1 INTRODUZIONE E SCOPO DEL LAVORO

Nel presente documento si riportano riscontri spontanei alle richieste di integrazione/chiarimenti formulate/i dalla Regione Toscana (Parere regionale ex art. 63 L.R. 10/2010. Protocollo AOOGR_0171195_2024-03-14), in accordo all'Art 24 del D.Lgs 152/2006 e s.m.i., riguardanti la procedura di VIA del progetto dell'Impianto Agrivoltaico zootecnico denominato "Pascolo Solare Maccabove", da realizzarsi nel territorio comunale di Manciano (GR).

2.1 REGIONE TOSCANA, DIREZIONE TUTELA DELL'AMBIENTE ED ENERGIA - SETTORE REGIONALE TRANSIZIONE ECOLOGICA – PROT. 148264 DEL 04.03.2024

Figura 2.1.1.a *Are e a “Diversa perimetrazione all’interno delle aree DOP e IGP regionali”, da Geoscopio Regione Toscana. In rosso l’area di intervento.*

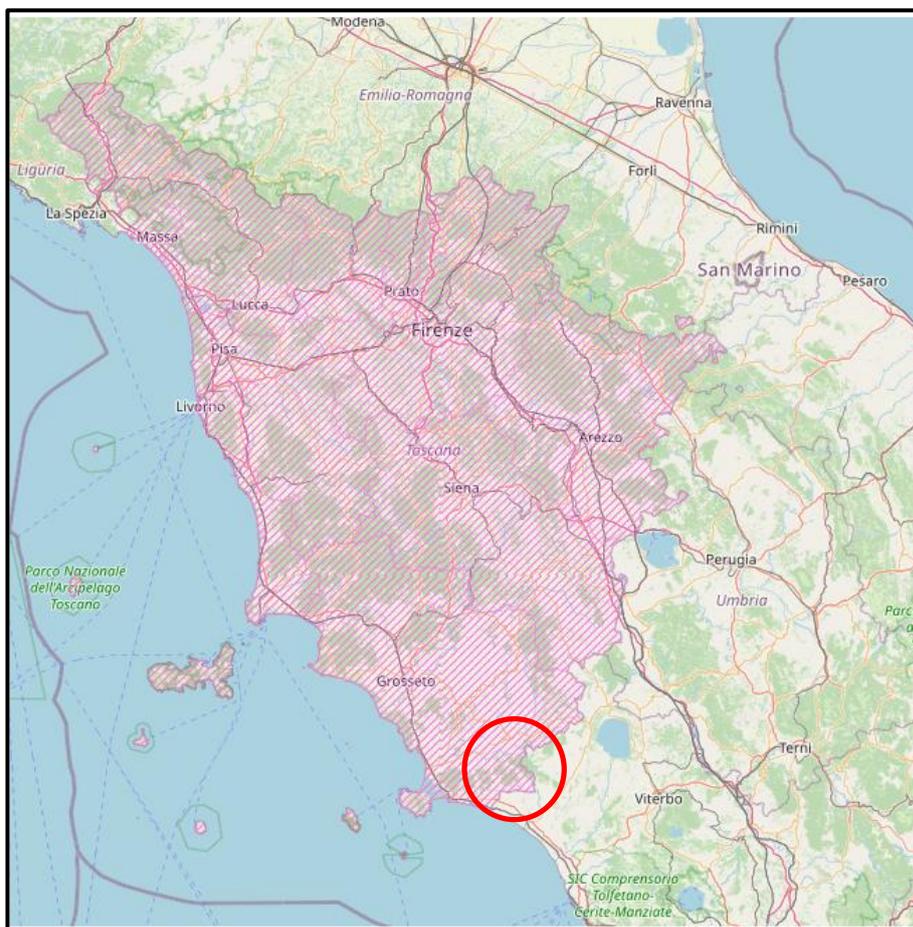
2.1.1 IN MERITO ALLA PIANIFICAZIONE ENERGETICA REGIONALE, DA UNA VERIFICA D'UFFICIO EFFETTUATA TRAMITE IL PORTALE GEOSCOPIO, SI RISCONTRA CHE L'AREA DELL'IMPIANTO INSISTEREBBE NELLE "AREE NON IDONEE" REGIONALI, E NELLO SPECIFICO L'INTERA AREA DI IMPIANTO È RICOMPRESA NELLA TIPOLOGIA DI "AREE DOP... E AREE IGP..." DI CUI ALLA SCHEDA A3 DEL PAER (LAYER RIASSUNTO, SUL PORTALE CARTOGRAFICO GEOSCOPIO, NELLA DENOMINAZIONE "DIVERSA PERIMETRAZIONE ALL'INTERNO DELLE AREE DOP E IGP REGIONALI").

In merito alla pianificazione energetica regionale, la regione riscontra che l'area in oggetto insisterebbe su aree non idonee ai sensi dell'allegato A3 del PAER.

Al riguardo, occorre innanzitutto evidenziare che, nonostante la consapevolezza dimostrata da parte della Regione sull'importanza di uno sviluppo repentino delle fonti energetiche rinnovabili e sull'importante ruolo che ogni regione ha in termini di burden sharing, da portale regionale emerge come la quasi totalità del territorio toscano rientra nelle *"aree agricole di particolare pregio paesaggistico e culturale"* nonché specifiche *"diverse perimetrazioni all'interno delle aree a denominazione di origine protetta (DOP) e delle aree a indicazione geografica tipica(IGP)"*, questo a prescindere dall'effettiva coltivazione in essere, come nel caso di specie. Di fatto, quindi, risulta molto difficile, se non impossibile, individuare aree idonei regionali.

L’allegato 3 alla scheda A.3 del PAER, individua le “Aree non idonee agli impianti fotovoltaici a terra”. Nello SIA (documento “AV.MAN.DE.AM.R.044_SIA”) al paragrafo 2.1.3.1, è stata verificata la coerenza del progetto con i criteri di definizione delle Aree Non Idonee del PAER, consultando la cartografia disponibile nella nuova banca dati regionale “Ecosistema Informativo Regionale Integrato per il Governo del Territorio” e nel Geoportale Regionale (Geoscopio). Si riporta per una migliore lettura la seguente tabella già presente nello SIA depositato (Tabella 2.1.1.a).

Dalla consultazione della cartografia, emerge che il progetto in oggetto è esterno alle aree non idonee elencate, tranne per le aree D.O.P. ed I.G.P. individuate a livello regionale:

Figura 2.2.1.a *Suddivisione della superficie lorda occupata dagli impianti agrivoltaici e fotovoltaici nell'area vasta di studio (10 km).*

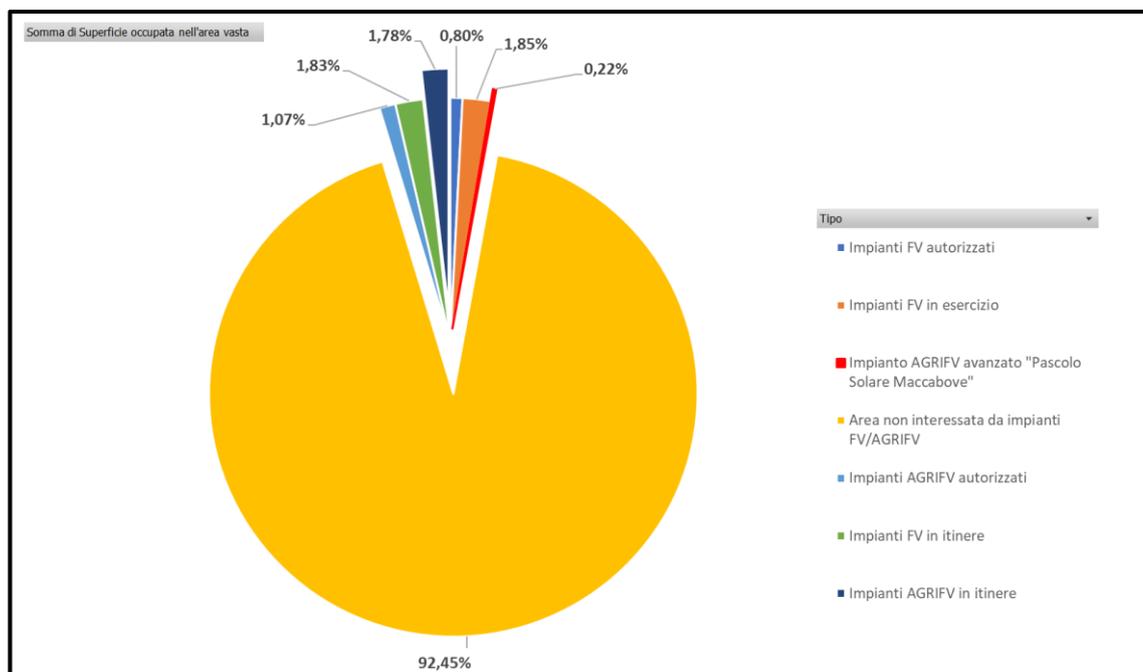
2.2.1.4 “Per una verifica di scala si osserva che l'intera area urbanizzata di Manciano occupa circa 85 ettari e quella di Capalbio circa 21 ettari. Rispetto all'intera superficie del Comune di Manciano il presente impianto da 70 ettari rappresenta lo 0,19%, ma non viene riportato lo scenario cumulativo, che appare evidente dalla mappa degli impianti di produzione energetica da FER per l'area vasta e dai dati riportati nell'analisi”

Per quanto riguarda il potenziale consumo di suolo, nel grafico di Figura 2.2.1.a, sono riportati gli areali lordi relativi agli impianti agrivoltaici e fotovoltaici censiti nell'Area vasta di studio (pari a 31.416 ha), suddivisi come segue:

Come visibile dal grafico (Figura 2.2.1.a), nell'Area vasta di studio, la maggior parte della superficie (92,45%) risulta non interessata né da impianti fotovoltaici né da impianti agrivoltaici.

- la superficie lorda occupata dagli impianti fotovoltaici in esercizio è pari a 580,2 ha, dei quali nessuno è ubicato nel Comune di Manciano;
- la superficie lorda occupata dagli impianti fotovoltaici e agrivoltaici autorizzati è pari a 588,1 ha, dei quali nessuno è ubicato nel Comune di Manciano;
- la superficie lorda occupata dagli impianti fotovoltaici e agrivoltaici in itinere è pari a 1.134,5 ha, dei quali 548,5 ha nel territorio del Comune di Manciano (escluso il progetto in oggetto, la cui superficie lorda è pari a 70 ha).

La somma delle superfici lorde relative agli impianti in itinere nel Comune di Manciano, incluso il progetto agrivoltaico "Pascolo Solare Maccabove", risulta quindi pari a 618,5 ha, ovvero l'1,66% dell'intero territorio comunale.

Figura 2.2.5.a Ubicazione quercia rispetto alle opere in progetto

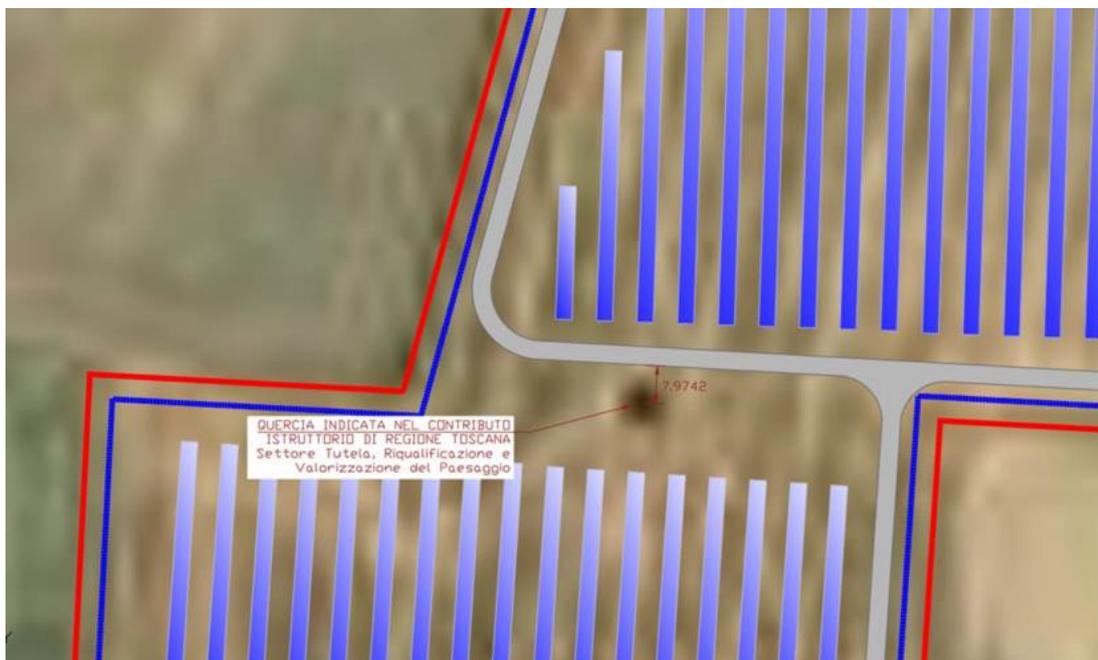
2.2.5 PER LA MEDESIMA FASCIA PERIMETRALE, PROPORRE UN DIVERSO SESTO DI IMPIANTO IN MODO DA SPEZZARE L'EFFETTO CORTINA SUL LATO STRADALE CHE SI EVINCE DAGLI ELABORATI, NON CORRISPONDENTE AL TIPO DI PAESAGGIO DEI LUOGHI, CARATTERIZZATO DA AMBI SPAZI APERTI COLTIVATI, PUNTEGGIATI DA ALBERI CAMPORILI ISOLATI, PICCOLE BANDITE E VEGETAZIONE LUNGO I CORSI D'ACQUA E GLI IMPLUVI. SI FA PRESENTE CHE LE SPECIE INDIVIDUATE NELLO STUDIO VEGETAZIONALE COME PRESENTI NELL'AREA, SONO ROSA CANINA, BIANCOSPINO E GINESTRA E SI CHIEDE PERTANTO DI TENERNE CONTO NELLA SCELTA DELLE SPECIE DA UTILIZZARE. AL FINE DI EVITARE L'EFFETTO SIEPE/BARRIERA, VALUTARE LA POSSIBILITÀ DI EFFETTUARE UNA FASCIA DI MITIGAZIONE MAGGIORE DI 1M, COME PROPOSTO, AL FINE DI POTER DISPORRE DI UNO SPAZIO IDONEO AD UNA DISPOSIZIONE MAGGIORMENTE NATURALE E CHE PREVEDA ANCHE L'IMPIEGO DI SALTUARIE ALBERATURE. SI CHIEDE INOLTRE DI MANTENERE LA QUERCIA ESISTENTE DI UNO SVILUPPO SIGNIFICATIVO POSTA ALL'INTERNO DEL SITO FOTOVOLTAICO E MOSTRATA NELLE IMMAGINI DELLO STATO DEI LUOGHI, LA CUI POSIZIONE DOVREBBE COINCIDERE CON QUELLA DELLA VIABILITÀ INTERNA;

Relativamente alla quercia esistente, essa è già situata a distanza dalla viabilità interna di progetto e non vi è alcuna necessità di rimuoverla né di variare il layout proposto. La quercia si trova infatti ad una distanza di circa 8 m dal bordo più vicino della viabilità interna, così come si vede nell'immagine seguente:

Figura 2.2.8.a Ubicazione delle fonti idriche individuate: pozzo irriguo e utenza acqua pubblica; in giallo l'area dell'impianto.

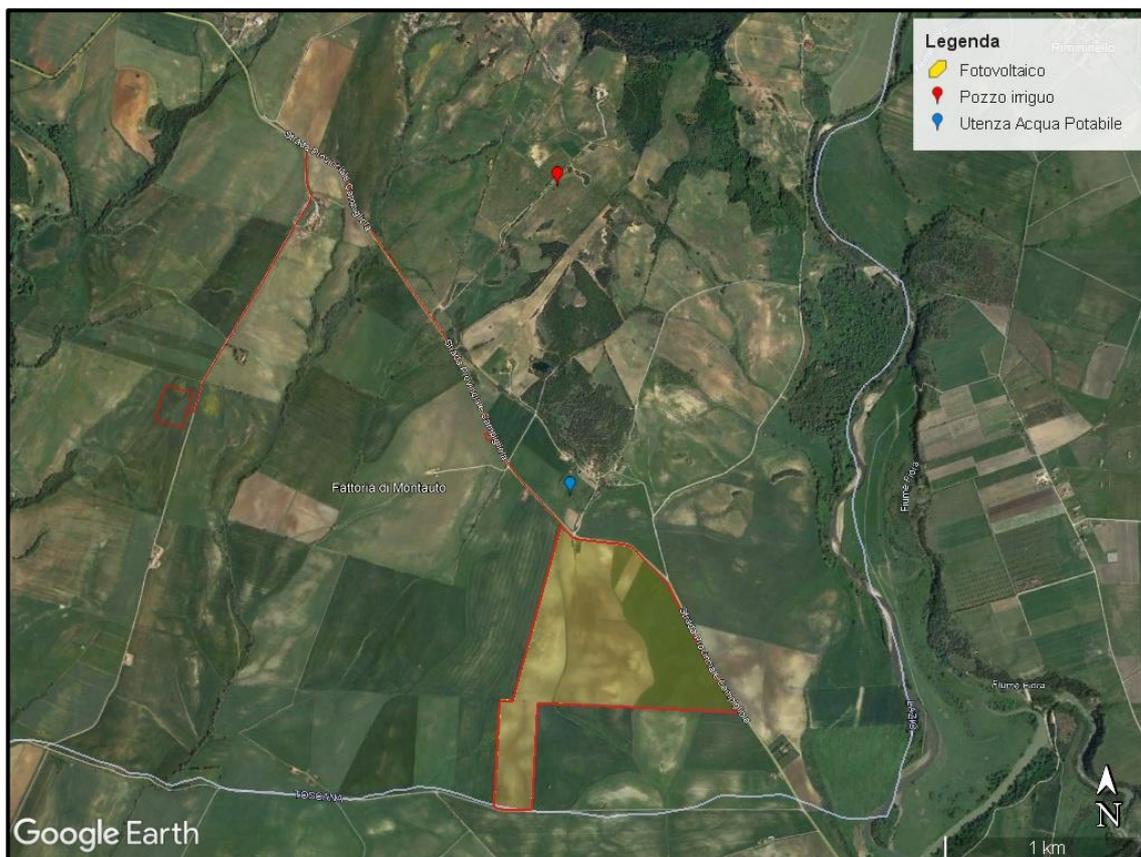
2.2.8	PER LA PARTE DEL PROGETTO RELATIVA ALLA GESTIONE AGRONOMICA E ZOOTECNICA, VISTO CHE ALL'INTERNO DELL'AREA DELL'IMPIANTO SONO PREVISTI ABBEVERatoi PER IL BENESSERE DEGLI ANIMALI AL PASCOLO, IN CONSIDERAZIONE DEI CONSUMI INDICATI (5LT/CAPO/GIORNO X 300 CAP= 1500 LT, OVVERO 1,5MC), CHIARIRE LA MODALITÀ DELL'APPROVVIGIONAMENTO IDRICO	25

- nelle fasi iniziali, grazie ad un accordo con la famiglia Sabatini, l'acqua sarà approvvigionata temporaneamente, e per i volumi necessari, dal punto di prelievo sito nella particella 144 foglio 269 (utenza acqua potabile in Figura 2.2.8.a), posto nelle immediate vicinanze dell'impianto agrivoltaico "Pascolo Solare Maccabove", fino all'ottenimento dell'autorizzazione all'allaccio all'acquedotto. Contestualmente sarà richiesto, con apposita procedura autorizzativa, l'allaccio per uso zootecnico all'acquedotto gestito da Talete Spa presente in prossimità dell'impianto agrivoltaico.

Il trasporto avverrà attraverso autobotti.

Figura 2.4.4.a *L'ambito agro-territoriale potenzialmente interessato dal progetto. In blu l'area ove sarà realizzato il progetto del "Pascolo Salare Maccabovè"*

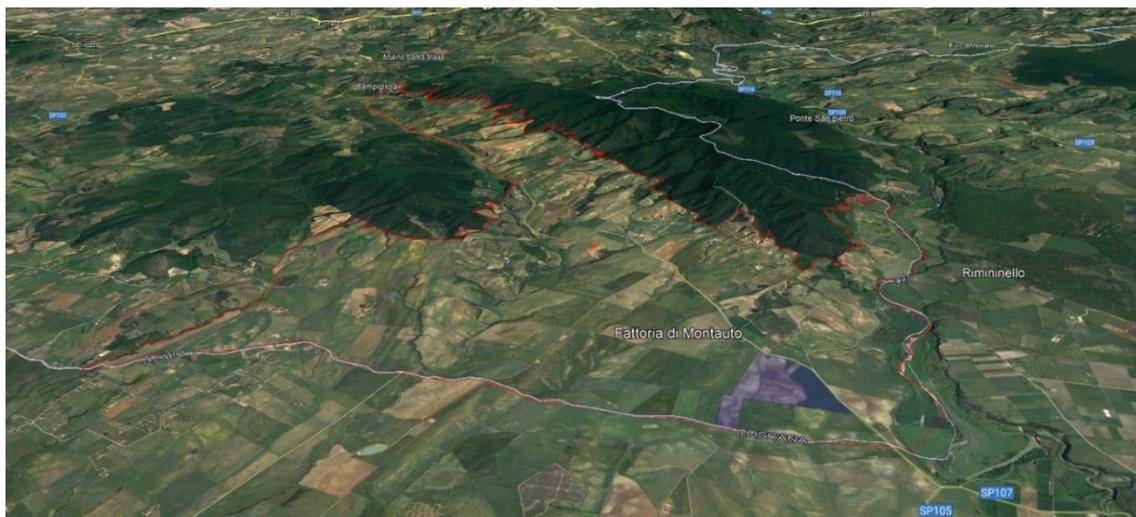
2.4.4	NON VIENE AFFRONTATO IL TEMA INERENTE ALL’INFLUENZA DELLA REALIZZAZIONE DELL’IMPIANTO SULLA VOCAZIONE TURISTICA DEL TERRITORIO ED IN PARTICOLARE SULL’ECONOMIA LOCALE CHE SI BASE ANCHE SULLO SVILUPPO DEL TURISMO RURALE.	30

Per quanto concerne la vocazione turistica del territorio (come già rappresentato nel documento "AV.MAN.DE.AM.R.041" paragrafo 4.7) riferendosi all'ambito agro-territoriale potenzialmente interessato dal progetto, le attività agrituristiche risultano molto rarefatte rispetto alla zona nord del Comune di Manciano; nell'ambito di studio sono infatti censite 5 aziende agrituristiche. La più prossima all'area interessata dal progetto è l'Azienda Agriturbistica "La Svolta", posta a circa 4 km in direzione NNO ed in un ambito pedecollinare (fonte: agriturismoitalia.org).

Stante le interdistanze sopra richiamate si ritiene, dunque, che la vocazione turistica del territorio e – in particolare – l'offerta agriturbistica locale, che costituisce l'ossatura del sistema socio-economico comunale, non possa essere inficiata dalla presenza di un impianto agrivoltaico.
